図-2 余熱除去システム入口部小口径配管他取替工事

工事概要

取替概要図

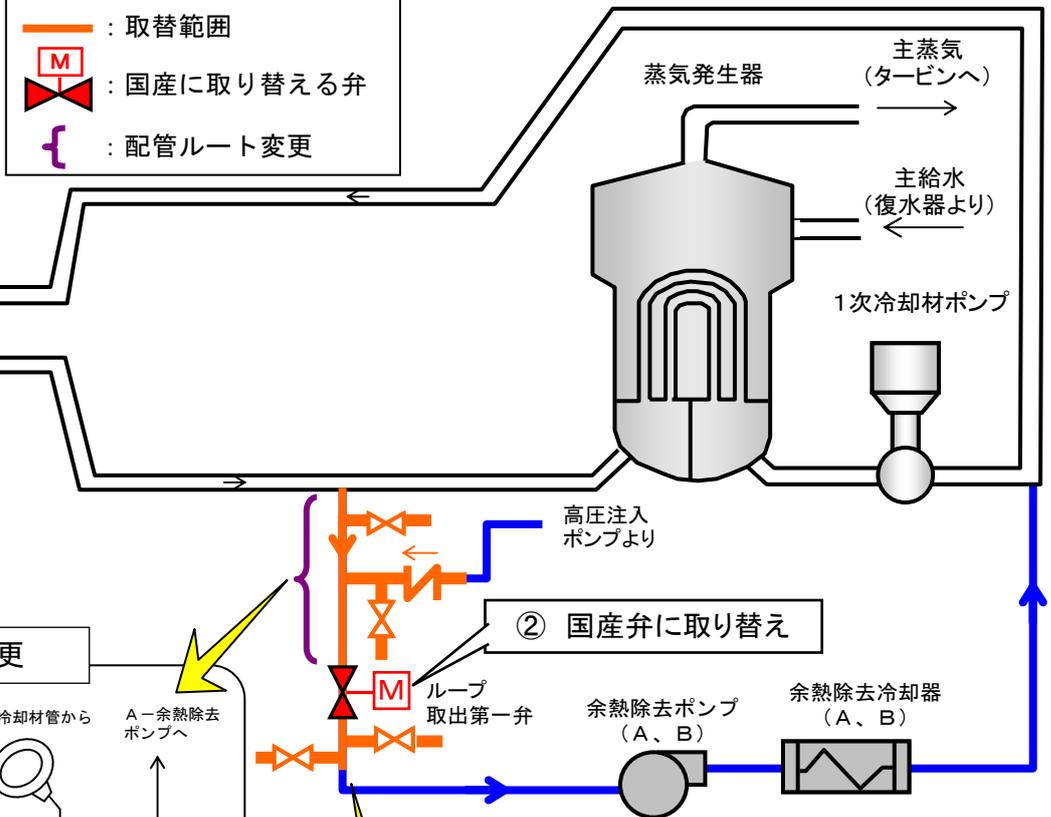
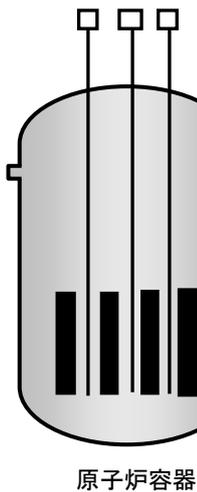
- ① 国外PWRプラントにおける応力腐食割れ事象を踏まえ、1次冷却材の流れがない配管(高温環境で溶存酸素濃度が高い)の溶接部について、計画的に対策工事を実施しており、今回は当該系統10箇所について溶接形状と材料を変更する。
- ② 海外製の電動弁について、保守性向上の観点から部品調達が容易な国産弁に取り替える。
- ③ 熱疲労を抑制するため、一部配管ルートを変更する。

③ 配管ルート変更

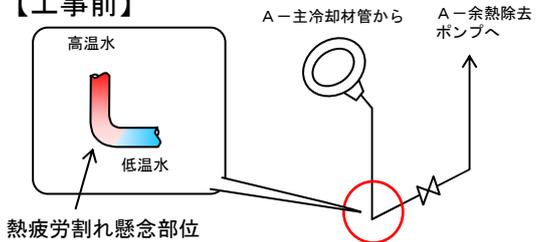
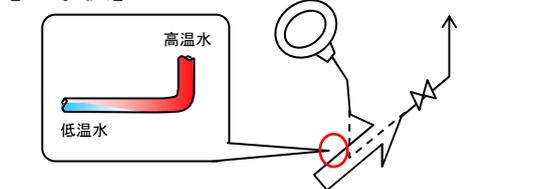
配管ルートを変更することにより、高温水と低温水の境界を曲がり部から外し、熱疲労割れの懸念を解消する。
